**Avis délibéré de la mission régionale d'autorité environnementale  
sur l'augmentation du prélèvement d'eau souterraine dans la  
grotte du trou de l'Aygue en vue de son turbinage à la micro-cen-  
trale de Saint-Alexis sur la commune de Saint-Agnan-en-Vercors  
(26) par la société publique locale (SPL) de l'Aygue**

**Avis n° 2023-ARA-AP-1635**

**Avis délibéré le 30 janvier 2024**

Illustration 2: Plan d'implantation de la micro-centrale hydroélectrique. Source : étude d'impact.

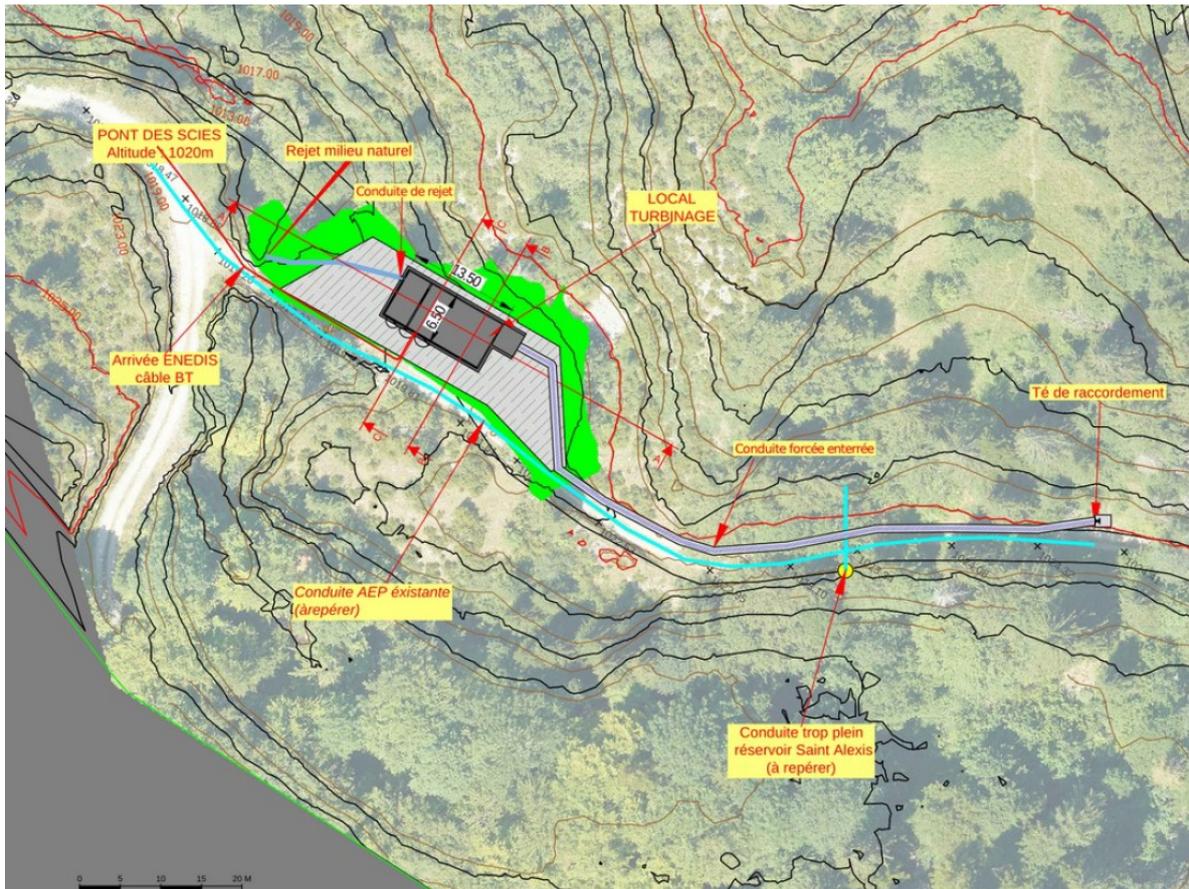
**L'Autorité environnementale recommande de préciser la durée sollicitée d'autorisation de prélèvement destiné à l'hydroélectricité.**

Illustration 3: Synthèse du fonctionnement hydrologique du ruisseau de Combe Male. Source : annexe fonctionnement hydrologique.

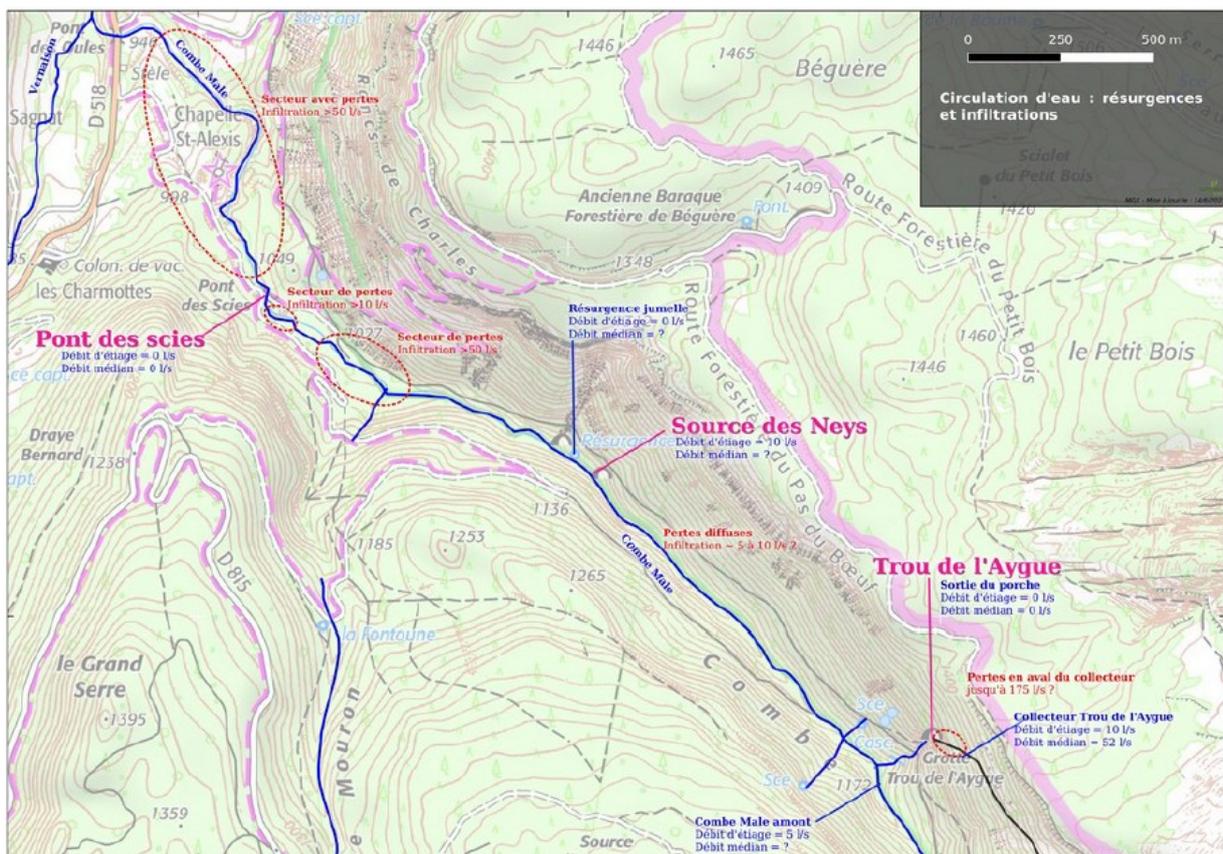
drologique de Goule Blanche avait été réalisée. Selon l'étude d'impact « *Le système karstique de Goule Blanche, à 25-30 km du trou de l'Aygue, est assez semblable en termes d'hypsométrie et d'état de surface du bassin.* ». Or la comparaison des altitudes (cf cartes p 49 de l'EI, altitude médiane du BV Trou de l'Aygue=1 589 m vs altitude médiane du BV Goule Blanche= 1 422 m) montre pour Goule blanche une altitude moins élevée, pour 50 % du bassin versant.

L'affirmation et la similarité de fonctionnement entre les deux bassins versants doit faire l'objet d'un développement plus précis pour mieux justifier les conclusions sur les évolutions attendues :

**L'Autorité environnementale recommande de mieux justifier la similarité de l'évolution à venir (en lien avec le changement climatique) des débits entre Goule Blanche et Le trou d'Aygue.**
